**AVIS RELATIF À LA PROTECTION
CONTRE LES EVENTUELS EFFETS NOCIFS ET NUISANCES
PROVOQUÉS PAR LES RAYONNEMENTS NON IONISANTS
GÉNÉRÉS PAR DES ANTENNES ÉMETTRICES STATIONNAIRES**

Commune : LIEGE - Exploitant : PROXIMUS

Référence exploitant : 41FRO_01

Rapport n° 2695 / 2023

Figure 1 : Vue en plan des lieux de séjour et des points de contrôle

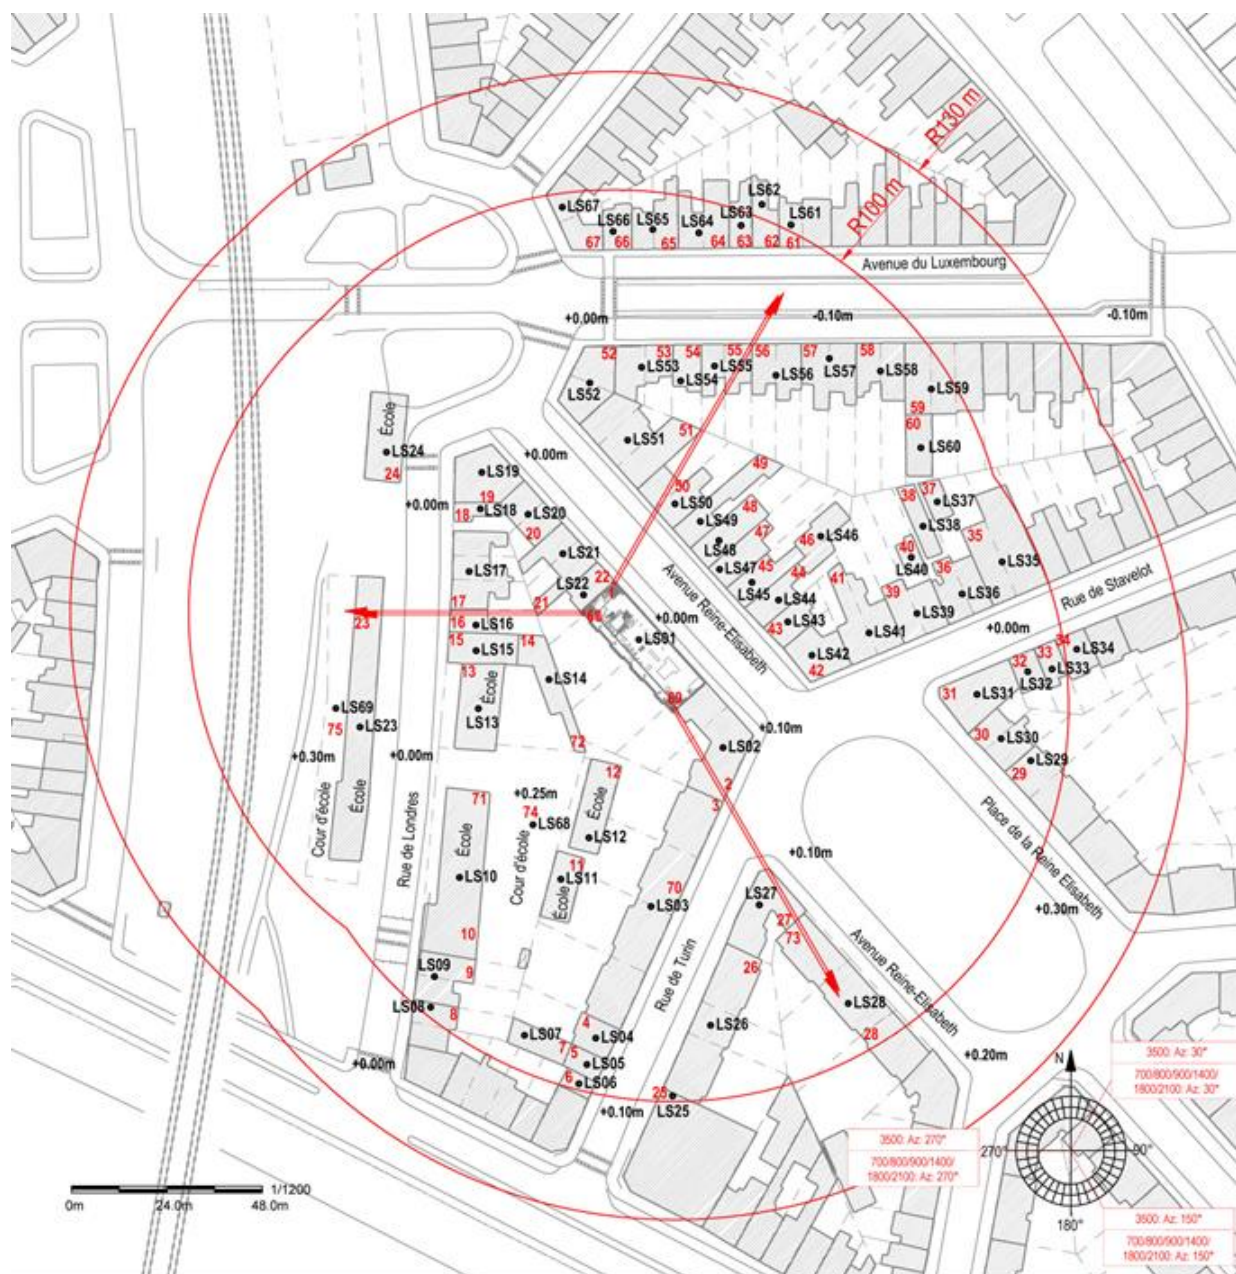
Les fréquences d'émission, la puissance rayonnée par chacune des antennes et leur gain permettent de déterminer le rayon de la zone à analyser. Tout dépassement de la limite par installation est exclu en dehors de cette zone. Le tableau 2 reprend les 35 LS² pour lesquels l'indice d'exposition est le plus élevé. Les différentes colonnes indiquent :

- le numéro du point de contrôle repris sur un des plans de la figure 1;
- le numéro du LS dans lequel se trouve le point de contrôle de la 1^{ère} colonne ;
- l'atténuation d'obstacle prise en compte pour le calcul de l'indice d'exposition dans le LS ;
- le résultat du calcul de l'indice d'exposition.

En ce qui concerne les antennes de l'installation mentionnées dans le tableau 1, la distance maximale à laquelle la limite pourrait être atteinte, à l'extérieur, est égale à 114,2 m. S'il n'y a pas de LS à une distance inférieure, les antennes respectent forcément la limite d'immission.

Dans le cas des LS situés à l'intérieur des bâtiments, une atténuation d'obstacle est prise en compte et il en résulte que la distance maximale à laquelle la limite pourrait être atteinte se réduit à 80,8 m.

Figure 2 : Vue en plan des installations d'antennes dans un rayon de 300 mètres autour de l'installation faisant l'objet de la demande d'avis

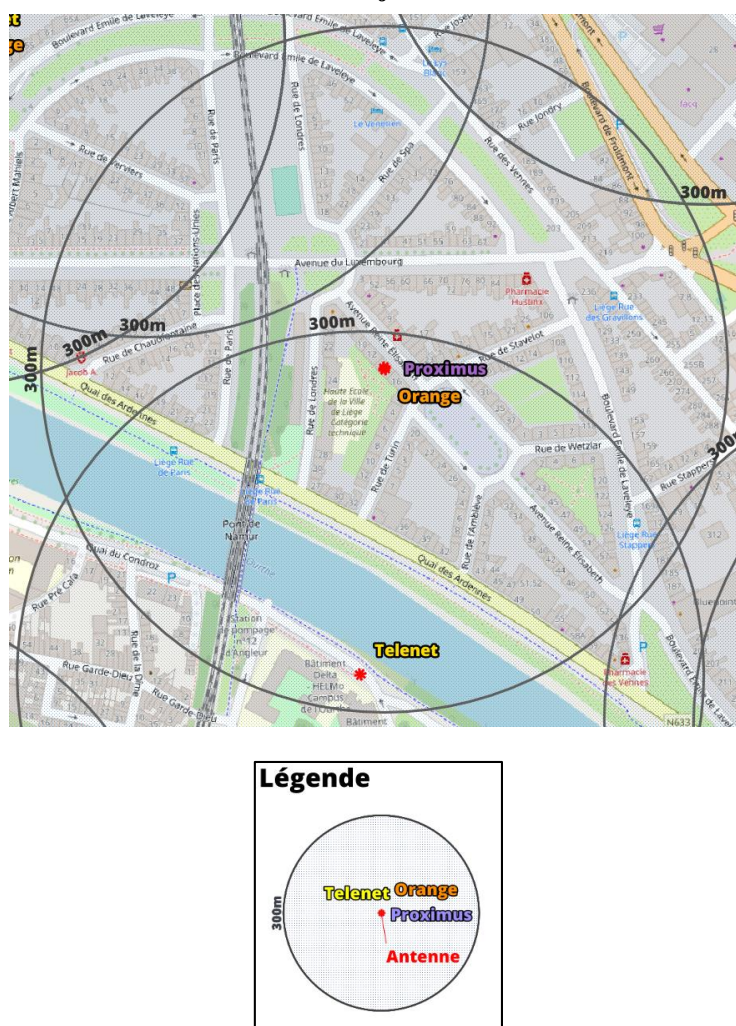
Le plan en projection verticale de la figure 2 indique la localisation des antennes actives éventuelles visées par le décret et situées dans un rayon de 300 mètres autour de l'installation référencée dans le paragraphe 2. Les données de localisation de ces antennes et les avis correspondant sont accessibles via le cadastre en ligne des antennes émettrices stationnaires⁶.

Compte tenu du nombre d'installations localisées dans la figure 2, il apparaît que l'intensité du rayonnement électromagnétique généré, dans les lieux de séjour situés à proximité de l'installation référencée dans le paragraphe 2, par l'ensemble des antennes émettrices stationnaires de l'ensemble des exploitants du même site d'antennes émettrices stationnaires respecte la limite fixée à l'article 4, § 2 du décret.
